Modulo per la presentazione delle osservazioni per i piani/programmi/progetti sottoposti a procedimenti di valutazione ambientale di competenza statale

ID: Codice procedura (ID_VIP/ID_MATTM):10844

Impianto per la produzione di energia elettrica da fonte eolica, costituito da 6 aerogeneratori della potenza complessiva di 37,2 MW, un sistema di accumulo da 25 MW e relative opere connesse in località "Rempillo" nel comune di Pitigliano (GR).

ALLEGATO alle OSSERVAZIONI all' IMPIANTO EOLICO denominato REMPILLO nel COMUNE di PITIGLIANO (GR). Composto da n. 5 immagini e n. 5 pagine

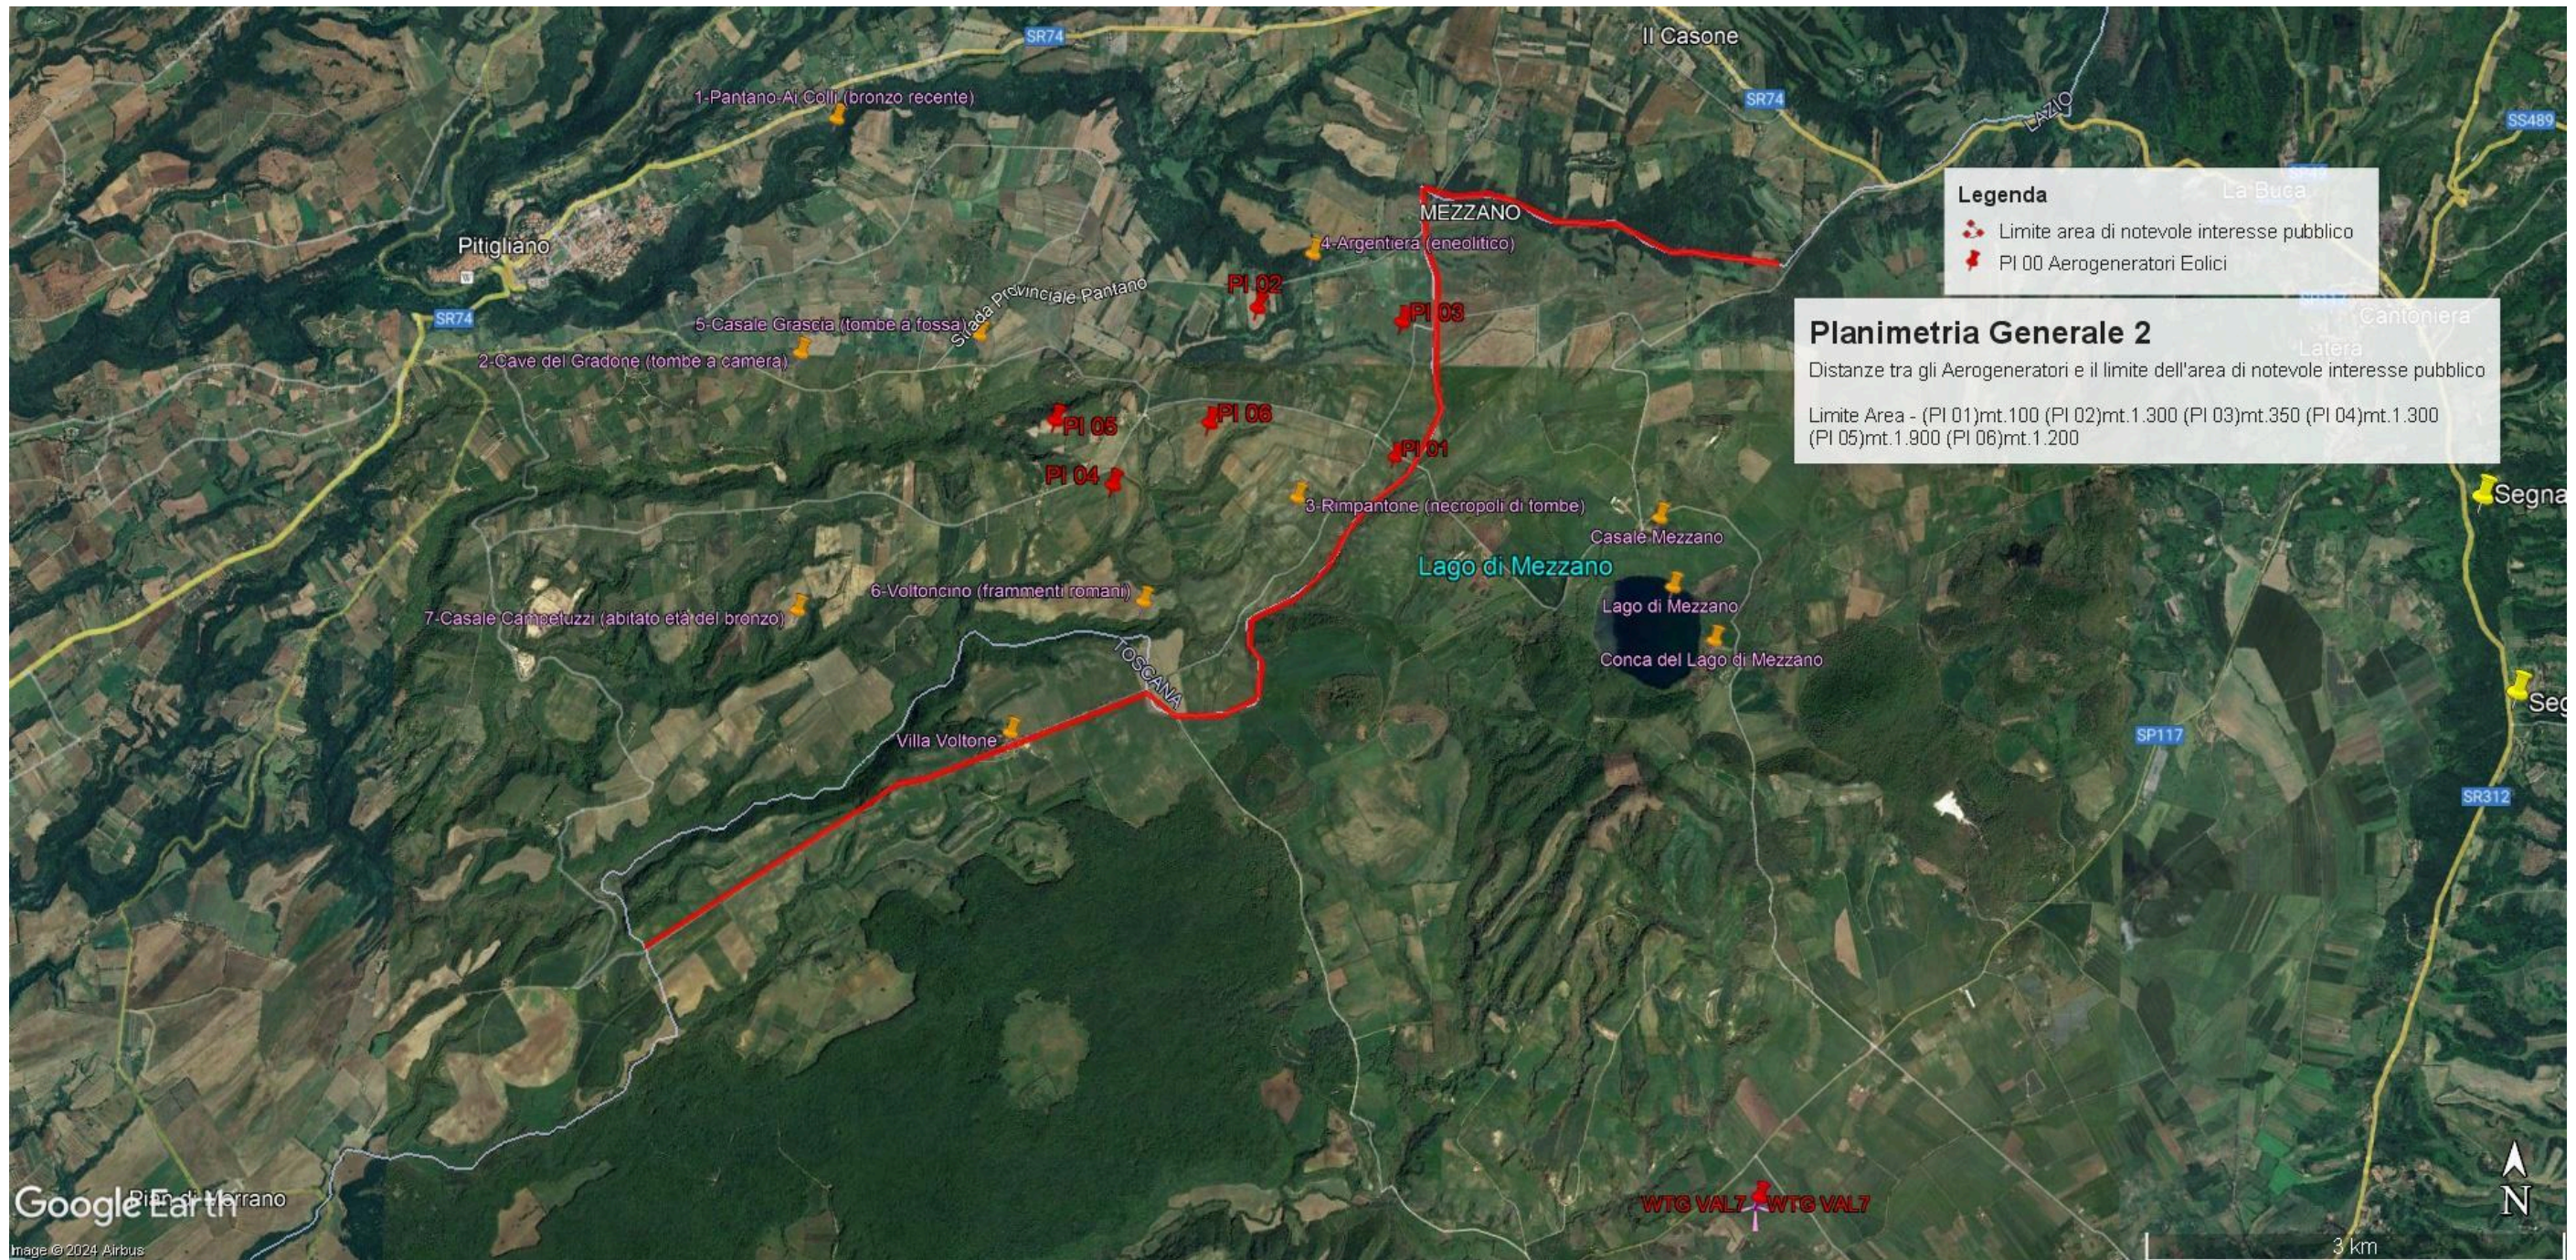
OSSERVAZIONE N. 1 : AREA dell'IMPIANTO EOLICO NON IDONEA ai sensi dell'art. 20 com. 8 lettera c quater del Decreto Legislativo n. 199/2021 e ss.mm.ii.

In sintesi, visti l’art. 20 comma 8 lettera c) quater del D.Lgs n 199/2021 e le Linee guida nazionali appena citate, considerato l’enorme impatto dell’impianto eolico industriale denominato “Rempillo” sulla zona paesaggistica di notevole interesse pubblico ben individuata nelle immagini n.1 e n. 2 e sui Beni Culturali evidenziati nell’ immagine n. 3 dell’Allegato alle presenti Osservazioni, per la collocazione delle pale P04 e P05 direttamente all’interno del perimetro di un’area archeologica e per gli impatti anche sull’area intermedia e vasta dei pregiati territori laziali della Tuscia settentrionale e in particolare di quelli del pitiglianese ricco di emergenze agricole, naturalistiche, storiche e archeologiche del periodo etrusco ma non solo, si chiede che venga negata l’autorizzazione all’ insediamento dell’impianto eolico denominato “Rempillo”.

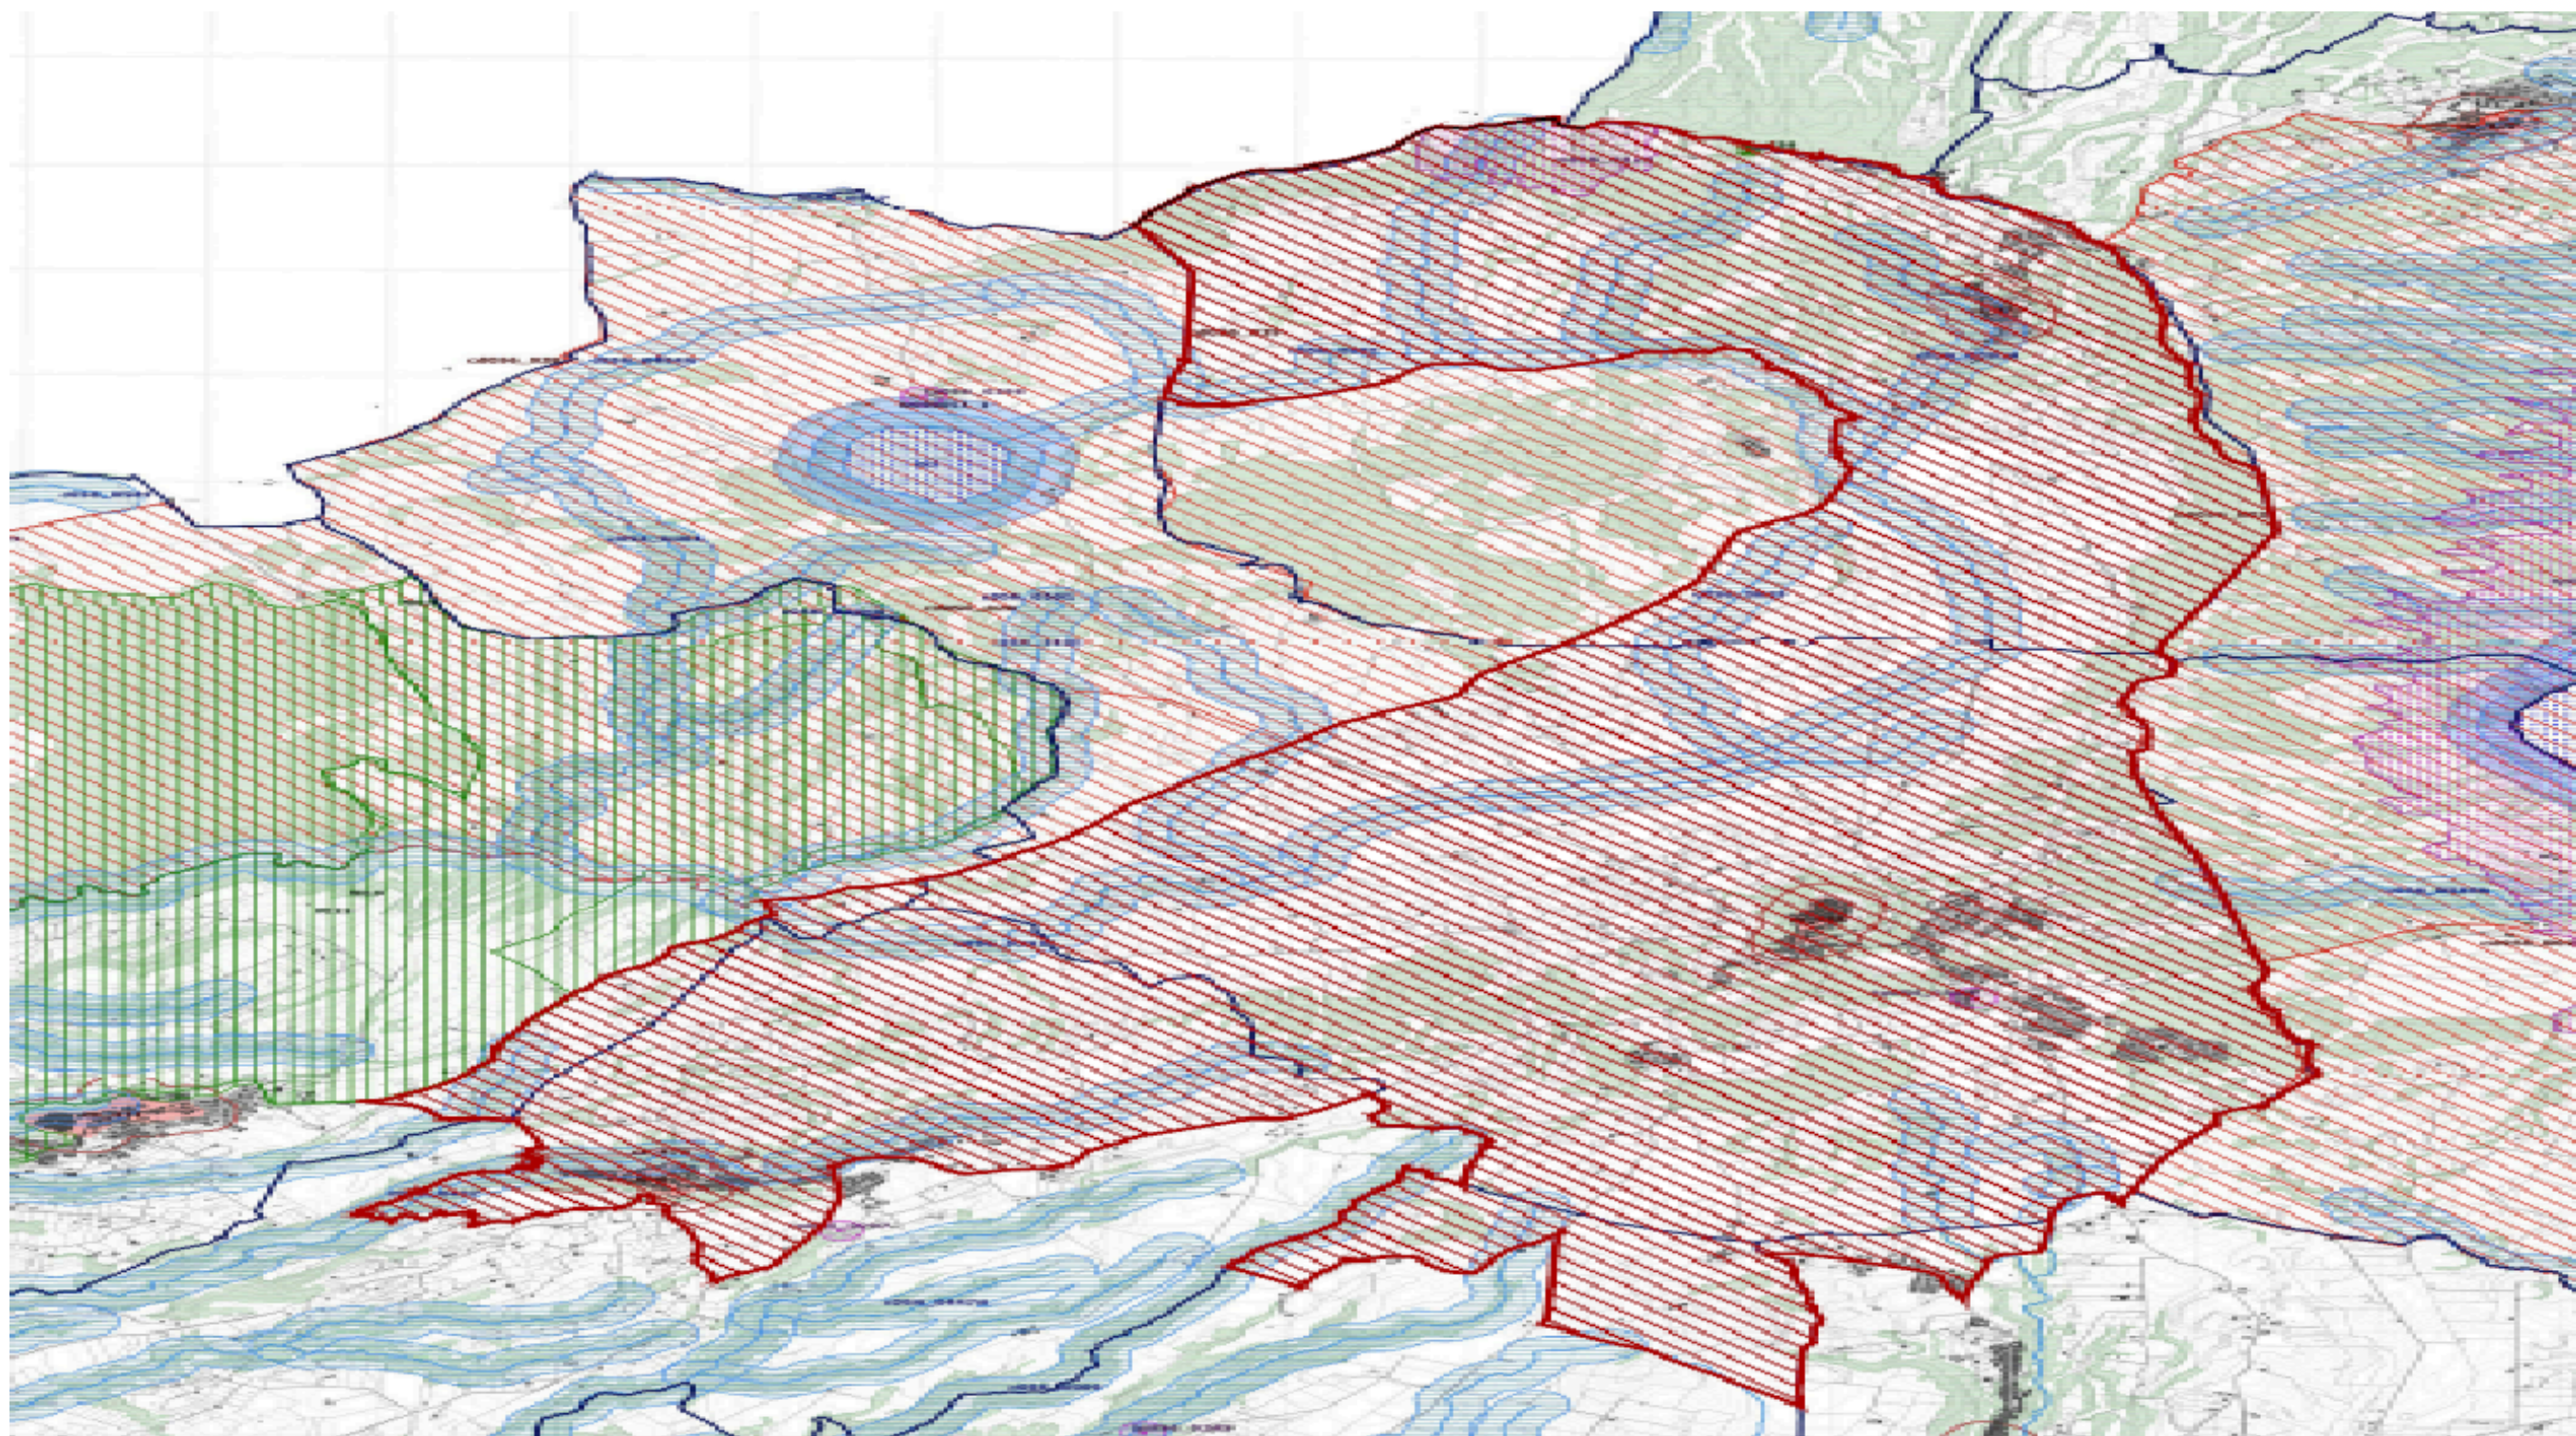
Alla luce del combinato disposto dal "vincolo sul patrimonio paesaggistico (artt. 136 e ss. e 142 del decreto legislativo n. 42/2004 e ss.mm.ii.) e sui beni culturali" (artt. 10 e ss. del decreto legislativo n. 42/2004 e ss.mm.ii.) e dal comma 8 lettera c-quarter del D.Lgs 191/2021 e ss.mm.ii si evince che, ad oggi, le aree in cui sono previsti gli insediamenti dei sei aerogeneratori dell'impianto eolico denominato "Rempillo" non sono idonee perché ricadono tutte all'interno della fascia di rispetto dei **beni paesaggistici di notevole interesse pubblico denominati "Conca del Lago di Mezzano e territorio circostante" (D.M. 22.05.1976)** comprendente anche il **vincolo "Selva del Lamone" (D.M. 22.05.1984)** tutelati **dall'art. 136 del Codice del Beni Culturali e del Paesaggio** e in particolare un aerogeneratori (P01) è a 100 metri dal primo vincolo citato e gli altri cinque compresi in una distanza massima tra 1 km e 2 km (vedi immagine n. 1 dell'ALLEGATO). Nella fascia di rispetto dei 3 km anche la porzione di vincolo rappresentato dalla Selva del Lamone che gode di altre importanti tutele in quanto Riserva Naturale regionale (L. 394/91 e L.R. 29/97), Zona di Protezione speciale (ZPS) insieme ai Monti di Castro collegati tra loro da una Zona di Conservazione Speciale (ZSC), il sistema fluviale Fiume Fiora-Olpeta. La Selva del Lamone oltre il vincolo paesaggistico di notevole interesse pubblico che la rende area non idonea all'installazione degli impianti FER anche nelle sue fasce di rispetto dei 3 km, gode di un'altra tutela che ne rivela l'importanza di area di importanza internazionale per l'avifauna IBA (012) che viene collegata all'altra IBA (099) Lago di Bolsena attraverso la ZPS Caldera di Latera e la ZSC Lago di Mezzano che insieme sono compresi nel vincolo paesaggistico "Conca Lago di Mezzano..." e verranno uniti dal nuovo vincolo paesaggistico "*Ambito paesaggistico, geologico e geomorfologico dell'orlo della caldera di Latera e delle sue pendici interessate dai centri eruttivi periferici*" (si veda a riguardo la proposta pubblicata sul sito del MIC in data 09/08/2023 e

l'immagine n. 2 dell' ALLEGATO) all'area di notevole interesse pubblico "Conca del lago di

Bolsena” (D.M. 24.10.1960). Praticamente una vasta zona che per interesse paesaggistico e naturalistico oltre che storico, archeologico e identitario rappresenta un unicum nel panorama nazionale.
